El Contrato de Obra Pública No. 251 de 2025 que tiene por objeto **"CONSTRUCCIÓN DE CERRAMIENTO PERIMETRAL Y ESCENARIOS DEPORTIVOS EN LOS CENTROS EDUCATIVOS RURALES INDIGENA EL PORVENIR, GONZALO JIMENEZ DE QUESADA, CRISTOBAL COLON Y SANTA TERESITA, EN EL MUNICIPIO DE TAME DEPARTAMENTO DE ARAUCA".** Requiere de licencia urbanística, la cual, se otorga mediante resolución No. 801 con fecha de 09 de julio de 2025, en modalidad de INTERVENCION DE ESPACIO PUBLICO Y CERRAMIENTO de uso ESCENARIOS DEPORTIVOS Y CERRAMIENTO.

ANEXO 1.
DOCUMENTACION DE MODIFICATORIO

REF: Solicitud de comité técnico para revisión de ajustes en diseños.

Estructura a conservar dentro del Cerramiento Perimetral (Resguardo Indígena Velasqueros)

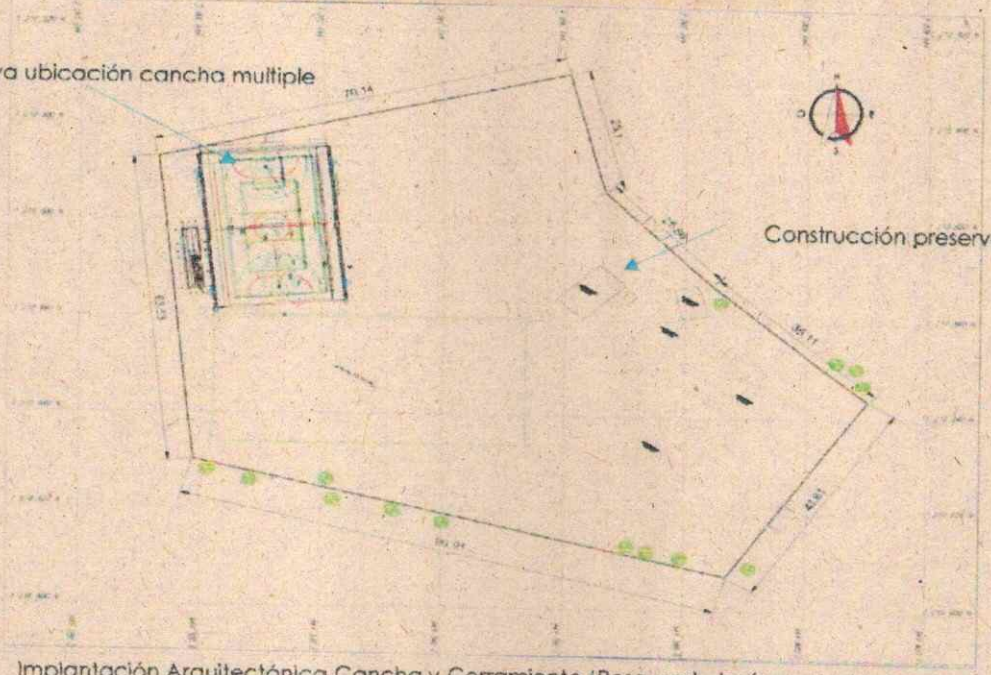
1. Resguardo Indígena Velasqueros: Realineación del cerramiento y desplazamiento de la cancha

Solicitud: La comunidad solicitó modificar el alineamiento del cerramiento en un costado para incluir una estructura existente utilizada para el almacenamiento de víveres del programa de alimentación escolar. Esta estructura, en la implantación actual, quedaría fuera del cerramiento, lo que la hace vulnerable a robos.

Evaluación Técnica: Tras una visita de verificación, se constató que el cambio de alineamiento es viable. No afecta el equilibrio económico del contrato, ya que existe zona suficiente para cumplir con la longitud total de 354.26 ml contemplada en los planos originales.

Ajuste Adicional: Aprovechando el nuevo espacio disponible y a solicitud de la comunidad, se propone desplazar la cancha múltiple 12 metros hacia el oeste. Esto libera un área valiosa para futuras ampliaciones de la institución educativa.

Se verificó que los ajustes, tanto en la realineación del cerramiento y desplazamiento de la cancha en la escuela Gonzalo Jiménez de Quesada del Resguardo Indígena Velasqueros, como en la reubicación de la cancha en la escuela el Porvenir del Resguardo Indígena Julieros, cuentan con sustento técnico, social y financiero, además los balances económicos presentados demuestran que las modificaciones no afectan el equilibrio contractual ni generan sobrecostos significativos.

Zona de implantación cancha múltiple (Resguardo Indígena Julieros)

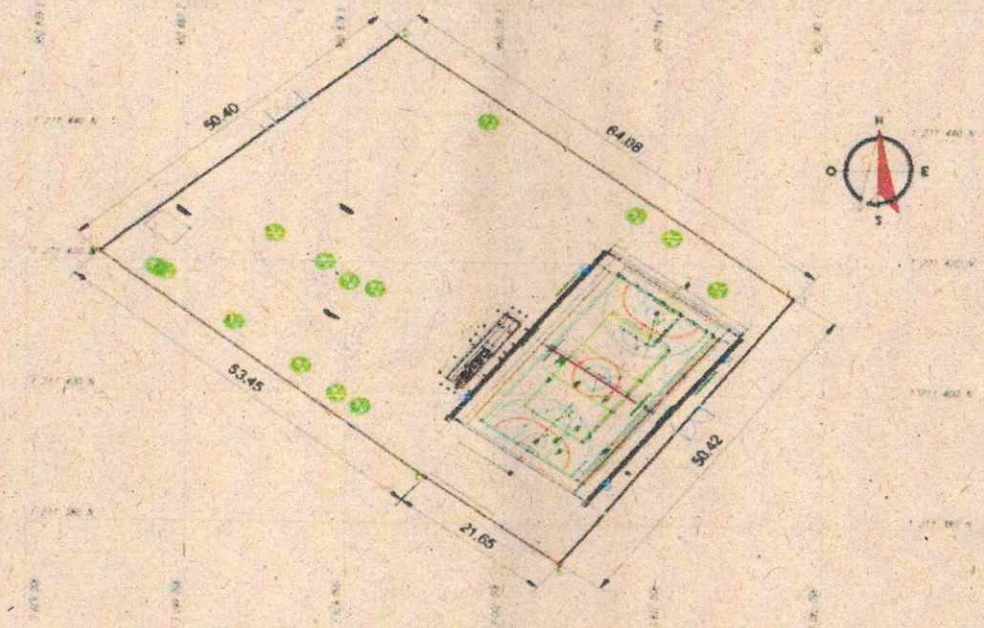
2. Resguardo Indígena Julieros (Escuela El Porvenir): Reubicación de la cancha múltiple

Solicitud: La comunidad, mediante oficio del 6 de septiembre de 2025, solicitó construir la cancha dentro de las instalaciones de la sede educativa, puesto que en los diseños iniciales, la cancha se ubicaba a 350 metros de la escuela, lo que genera riesgos para los estudiantes por la proximidad a la vía nacional, la presencia de animales peligrosos en invierno y la falta de sombra y agua potable en verano.

Se realizó una visita de reconocimiento para evaluar la viabilidad del ajuste, durante la cual se identificó que la nueva zona propuesta dentro de la escuela contenía tres viviendas familiares construidas con materiales rudimentarios, como palma y madera. Por este motivo, se concertó con las familias afectadas su reubicación.

Se llevó a cabo un levantamiento topográfico para determinar los nuevos volúmenes de material requeridos. Tras analizar la cantidad de material crudo de río (Tamaño Nominal

4") y contrastarlo con las carteras de campo, se concluye que la reubicación es viable técnica y financieramente, sin generar sobrecostos significativos.

IMPLANTACIÓN CANCHA MULTIPLE Y CERRAMIENTO PERIMETRAL EN LA ESCUELA EL PORVENIR, RESGUARDO INDÍGENA JULIEROS.

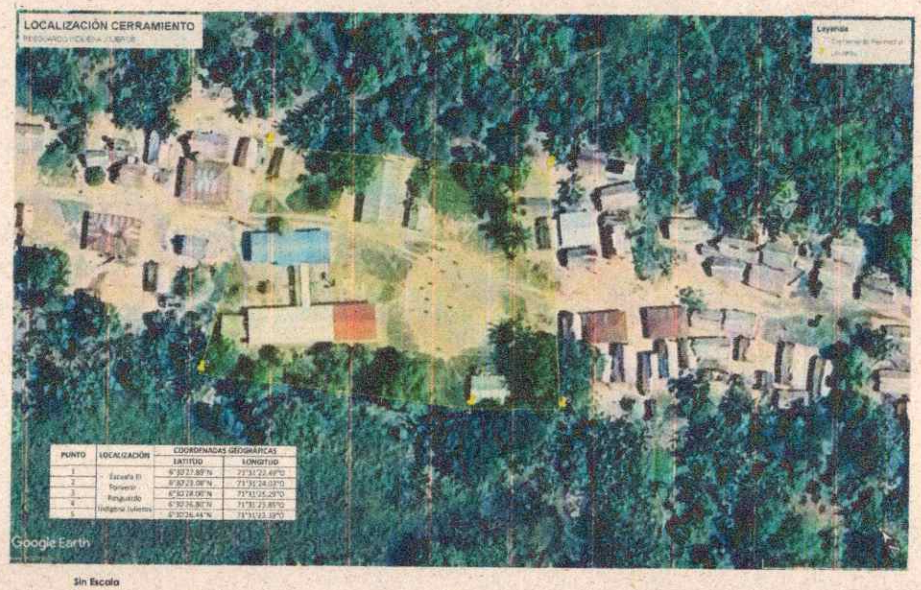
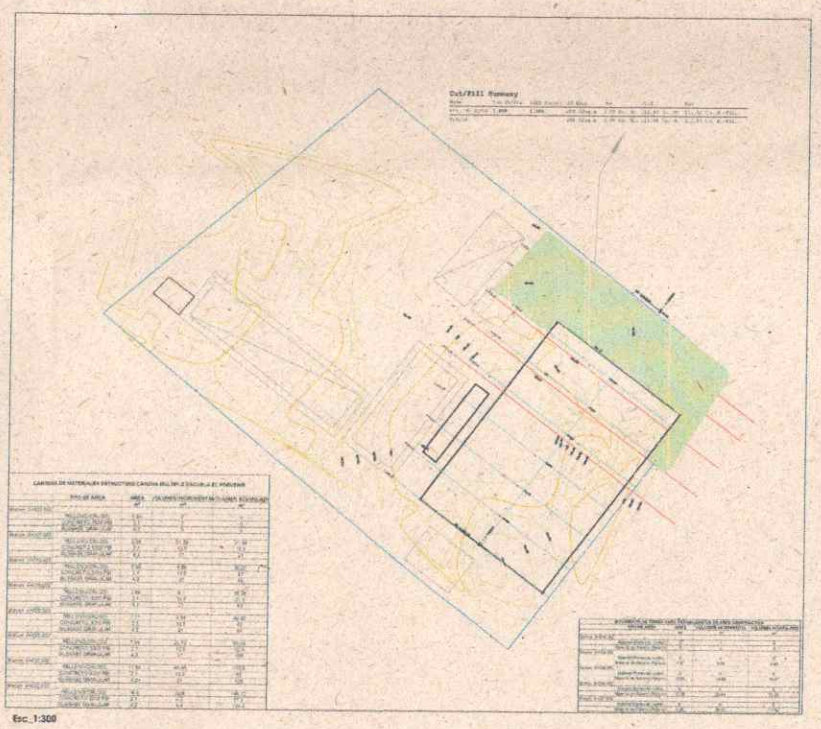
Para soportar esta modificación, se anexa el oficio de solicitud de la comunidad, el balance financiero actualizado y los planos de implantación de los diseños ajustados.

IMPLANTACIÓN CANCHA MÚLTIPLE Y CERRAMIENTO PERIMETRAL EN LA ESCUELA GONZALO JIMENEZ DE QUESADA, RESGUARDO INDIGENA VELASQUEROS

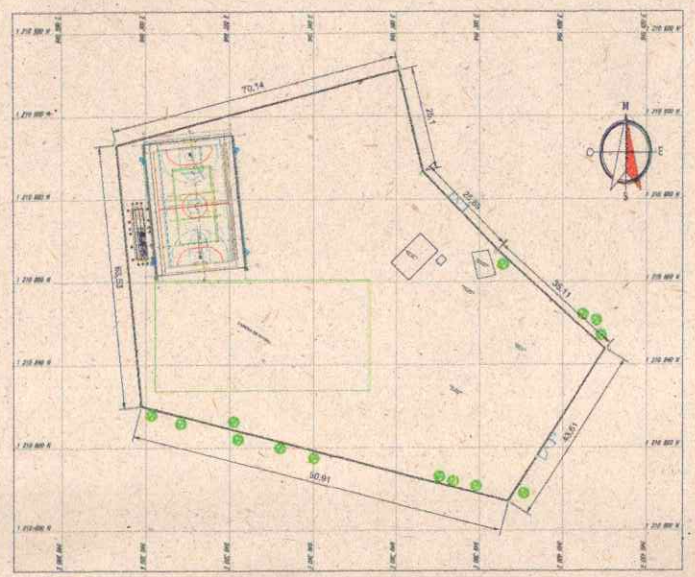
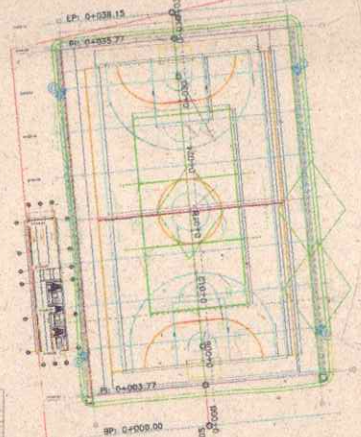
Para soportar esta modificación, se anexa la planimetría con secciones transversales, la nueva implantación del cerramiento, el volumen de materiales y el balance financiero correspondiente.

Implantación inicial Implantación Actual

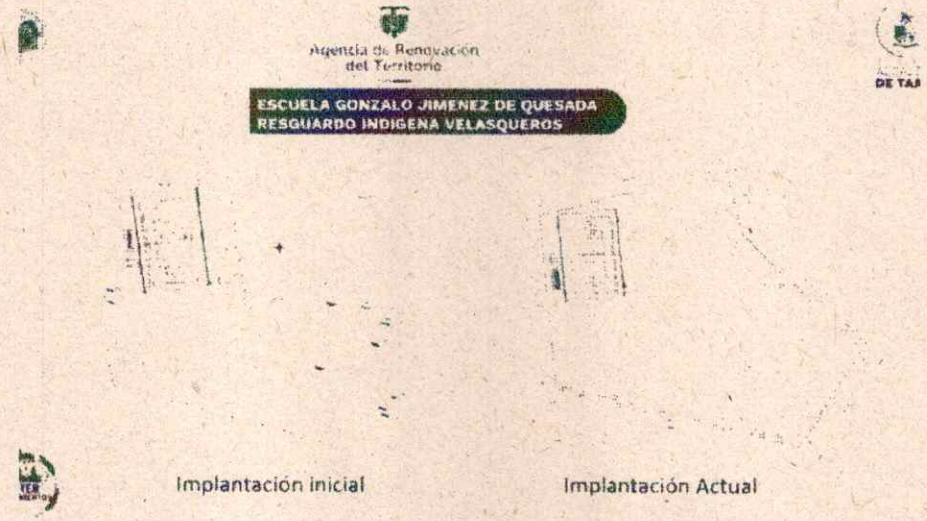
El interventor mostró el cambio en la geometría de la implantación del cerramiento de la Escuela Gonzales Jiménez de Quesada y manifestó que no representa cambios o modificaciones presupuestales.

Estructura a conservar dentro del Cerramiento Perimetral (Resguardo Indígena Velasqueros)

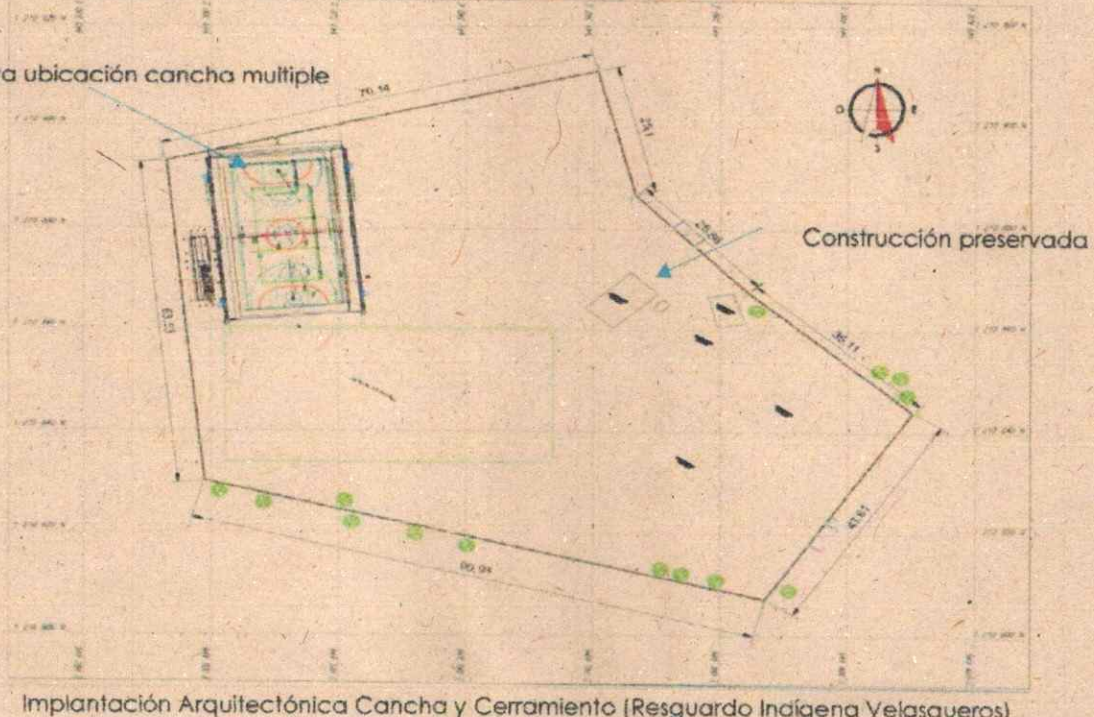
Solicitud: La comunidad solicitó modificar el alineamiento del cerramiento en un costado para incluir una estructura existente utilizada para el almacenamiento de víveres del programa de alimentación escolar. Esta estructura, en la implantación actual, quedaría fuera del cerramiento, lo que la hace vulnerable a robos.

Evaluación Técnica: Tras una visita de verificación, se constató que el cambio de alineamiento es viable. No afecta el equilibrio económico del contrato, ya que existe zona suficiente para cumplir con la longitud total de 354.26 ml contemplada en los planos originales.

Se verificó que los ajustes, tanto en la realineación del cerramiento y desplazamiento de la cancha en la escuela Gonzalo Jiménez de Quesada del Resguardo Indígena Velasqueros, como en la reubicación de la cancha en la escuela el Porvenir del Resguardo Indígena Julieros, cuentan con sustento técnico, social y financiero, además los balances económicos presentados demuestran que las modificaciones no afectan el equilibrio contractual ni generan sobrecostos significativos.

Viviendas que requieren Reubicación (Resguardo Indígena Julieros)

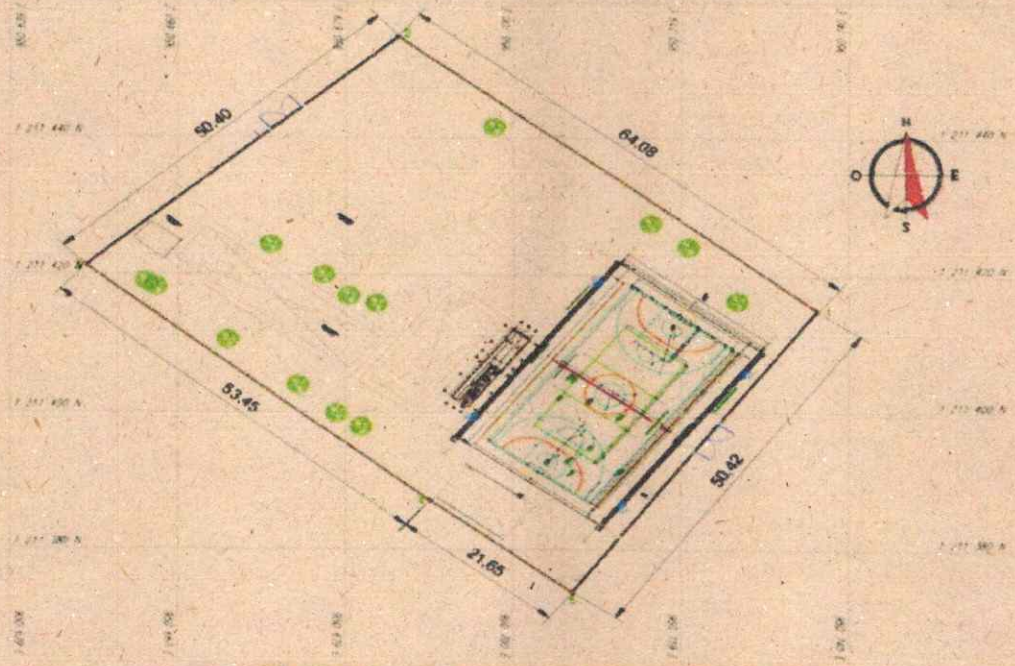
Se llevó a cabo un levantamiento topográfico para determinar los nuevos volúmenes de material requeridos. Tras analizar la cantidad de material crudo de río (Tamaño Nominal

4") y contrastarlo con las carteras de campo, se concluye que la reubicación es viable técnica y financieramente, sin generar sobrecostos significativos.
